廃炉発官 30 第 294 号
平成 31 年 2 月 19 日

福島第一原子力発電所 特定原子力施設に係る実施計画 変更認可申請書の
一部補正について

中低濃度タンク（G6エリア）の設置に関して、原規規発第1902139号にて認可された実施計画の反映を行う。併せて、雨水処理設備等の記載の適正化を行う。

図一 散水設備概略図

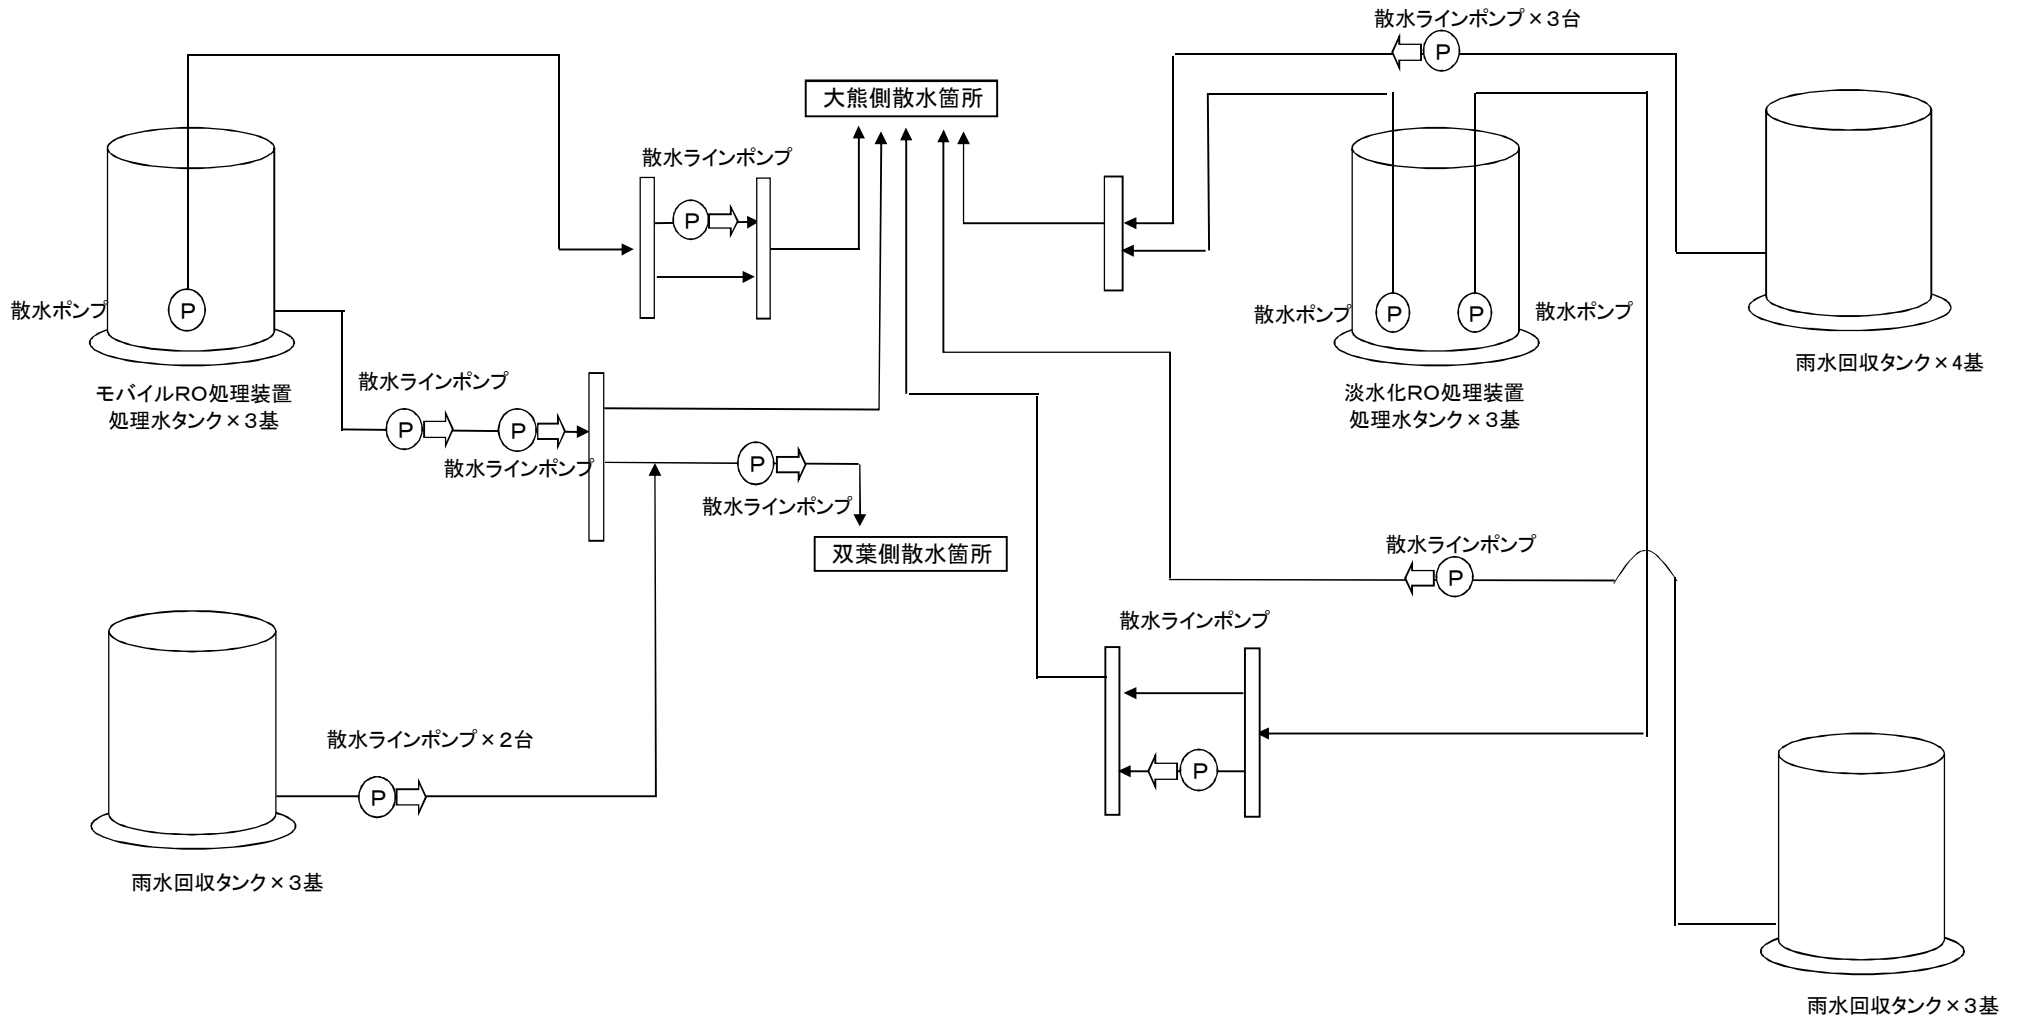
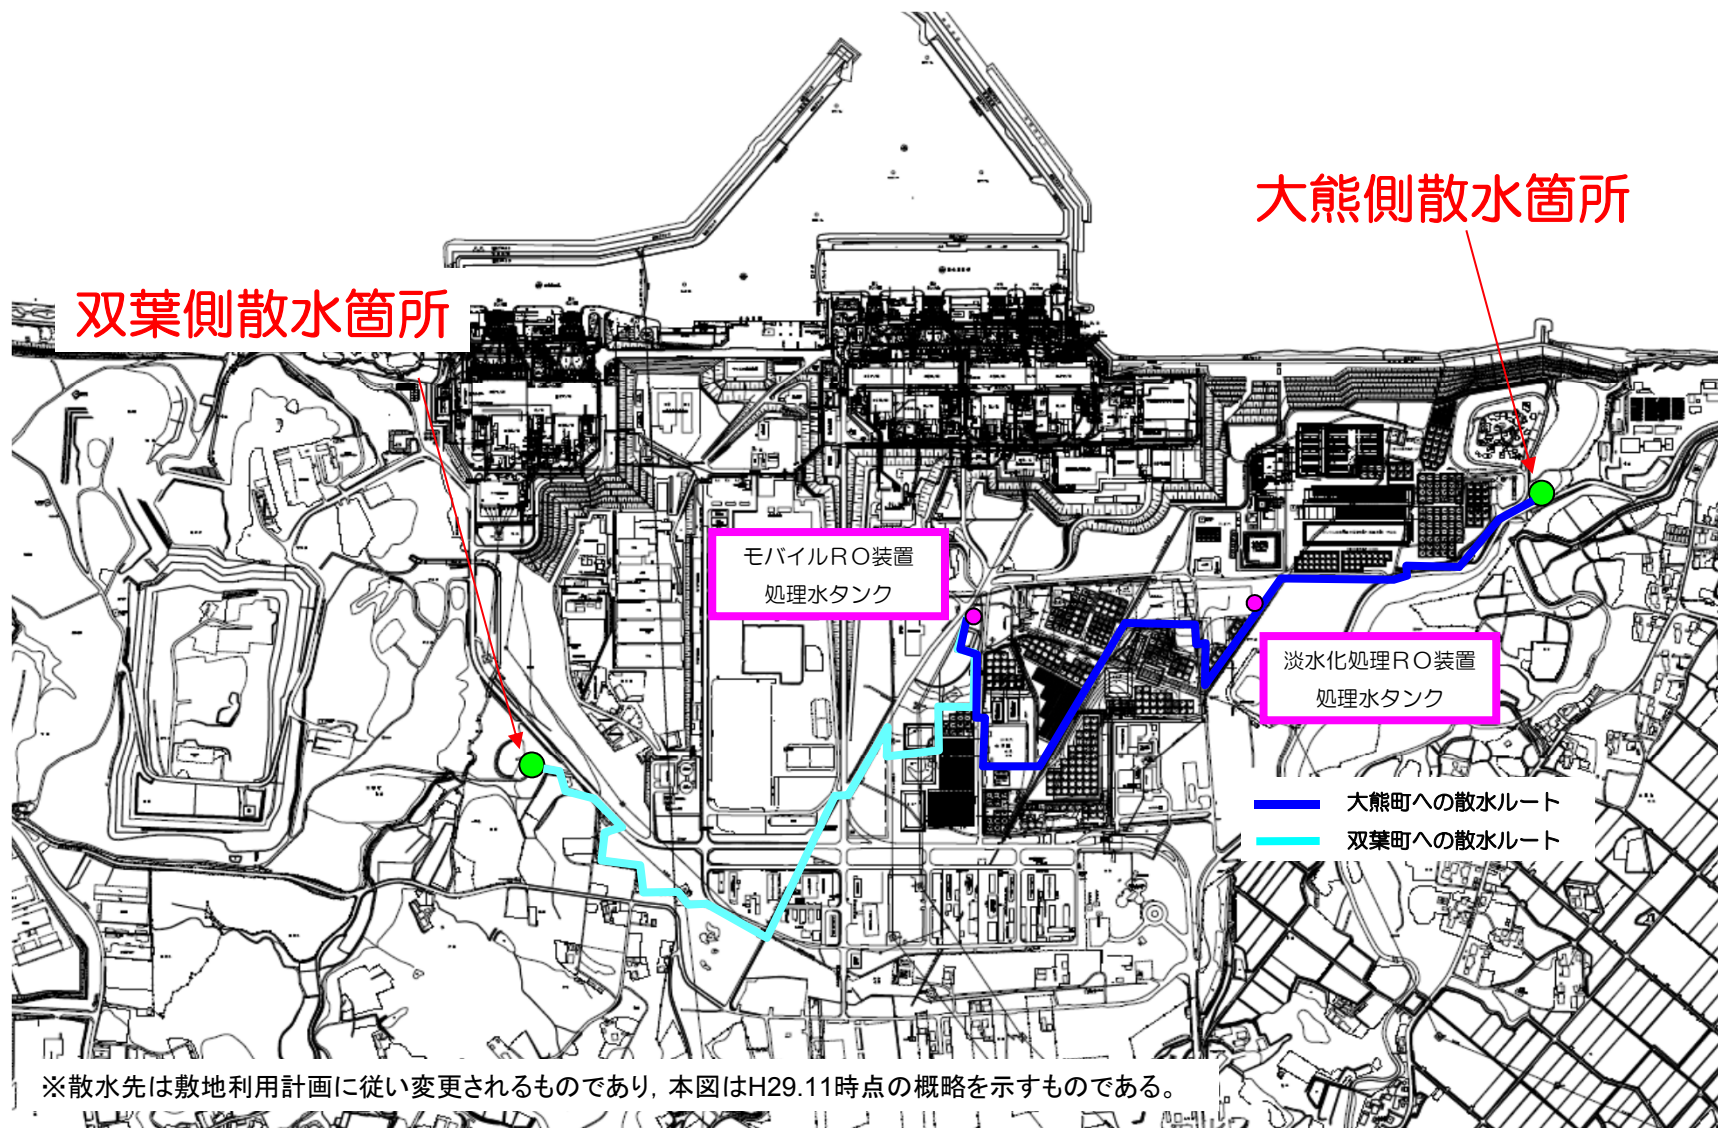
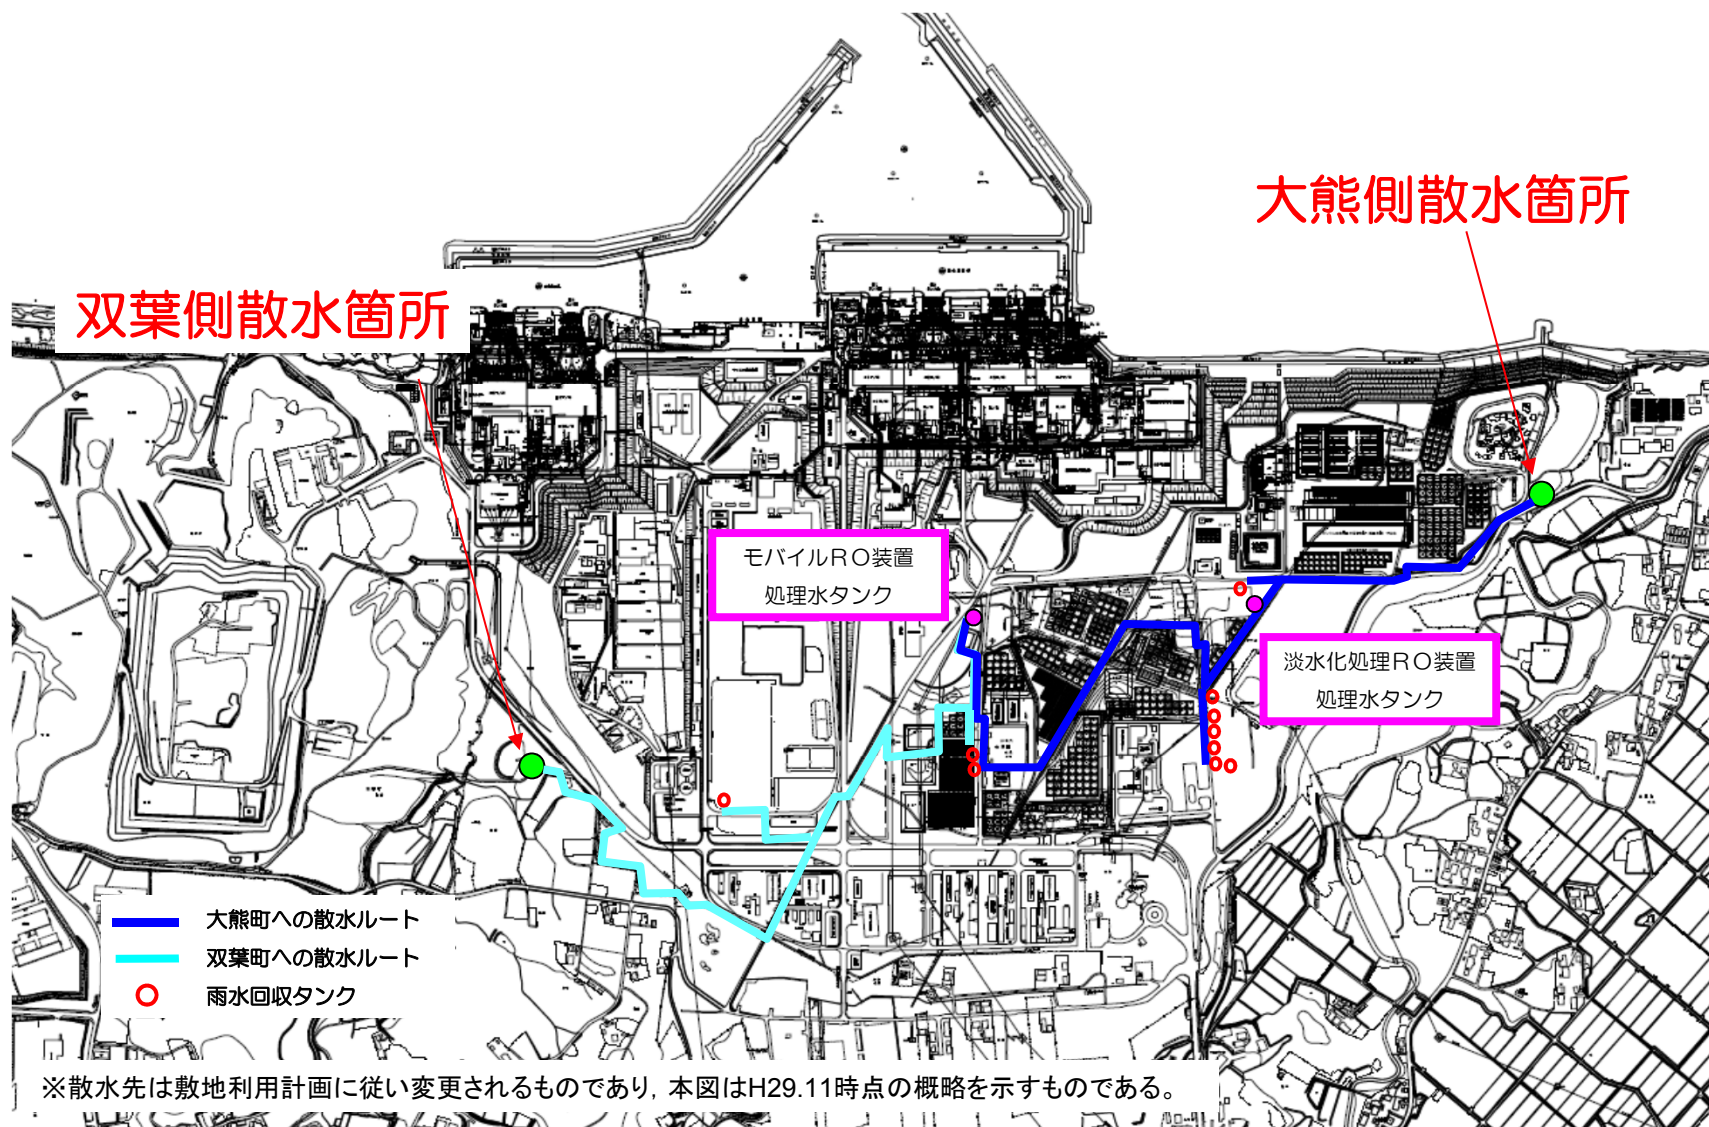
- ・記載の適正化（散水設備概略図及び散水箇所概略図の追加）

汚染水タンクエリアの堰内に溜まった雨水のうち、その放射能濃度が排水基準を満足した液体を構内散水することを目的とする。図－1に散水設備概略図を、図－2に散水箇所概略図を示す。
